Erledigt Kaufberatung - Mini-ITX

Beitrag von „ACSS“ vom 25. September 2019, 13:13

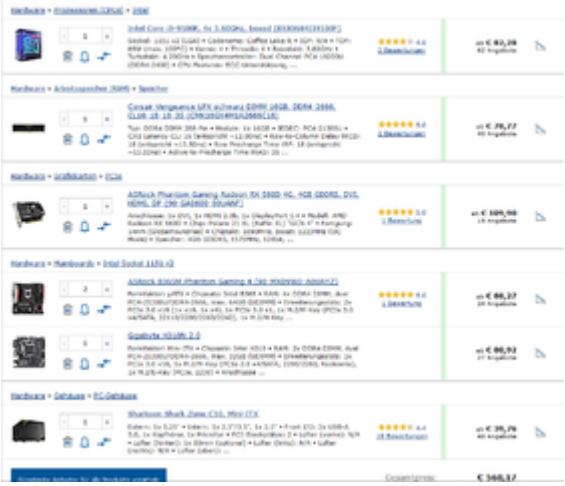
Meint ihr das passt so?

Welches von den beiden Boards würdet ihr denn bevorzugen und welches Netzteil und CPU Kühler wären zu empfehlen?

Hallo ACSS, zum Gehäuse habe ich gelesen, dass man gleich bessere Lüfter dazu bestellen soll, weil die verbauten sehr schlecht sein sollen.Bei der sparsamen CPU könntest Du den CPU Lüfter gleich als hinteren Luftauslass nutzen, ich würde Dir einen von dieser AUSWAHL raten.

Netzteil sollte, wie viele Käufer raten, aus Platzgründen vollmodular (obwohl, für mich unverständlich, der Hersteller das Verwenden eines solchen als nicht kompatibel vorschreibt) oder ein SFX sein, hier mal eine AUSWAHL. Dein ASRock B365 passt nicht ins Gehäuse, weil dort nur Platz für Mini ITX Boards ist, das Gigabyte hat kein WLAN und das passende ASRock vom PL Verhältnis ist hier in dieser AUSWAHL und hat WiFi über M.2, was Du aber tauschen musst, weil diese Karte nicht unter MacOS läuft. Hilfe dazu findest Du hier genug.

Zur Grafikkarte, warum nimmst Du nicht die günstigere Sapphire Pulse Radeon RX 560D 4G G5 , die hat ein 90mm Lüfter statt dem 75mm der ASRock!

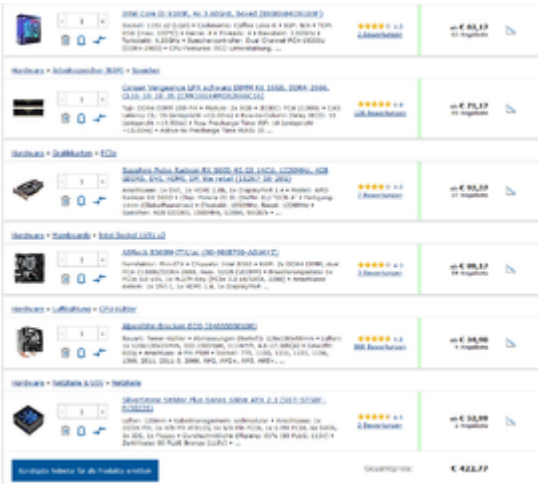
Hallo easy6, ersteinmal danke dir für die Hinweise, ich habe meine Auswahl nun mal angepasst, wenn du sagt dass das Sharkoon Gehäuse nicht so dolle sein soll, welches würdest du denn im Budget-Segemt empfehlen?

ACSS, ich wollte Dir das Gehäuse nicht ausreden, wenn man aussagekräftige Tipps geben soll, dann beliest man sich kurz über die Komponenten und checkt ab was andere für gut & schlecht halten und was es für Tücken gibt.Und bei diesen Gehäuse waren's die Lüfter und der

Platzmangel beim (ATX) Netzteil, welches modular sein sollte und ich mich dann wundere, dass der Hersteller das ausschließt (kann auch ein druckfehler sein). Mir ist ja nicht bekannt, ob Du ein ODD brauchst, deswegen hier mal eine AUSWAHL um die 45€ mit GPU Länge 210mm.

Der hohe CPU Lüfter passt dann nicht mehr und Du müsstest auf einen Top Blower oder diese AUSWAHL setzen. Mir persönlich gefällt das Thermaltake Suppressor F1ganz gut (wenn's Dir nicht zu groß ist) und eventuell reicht der große 200er Frontlüfter sogar die CPU passiv zu kühlen,so belastet wird er ja sicher nicht, denn Deine Auswahl lässt nicht auf Gaming oder Video Rendering schließen, ansonsten lässt Du den Tower CPU Lüfter in die selbe richtung blasen/saugen.
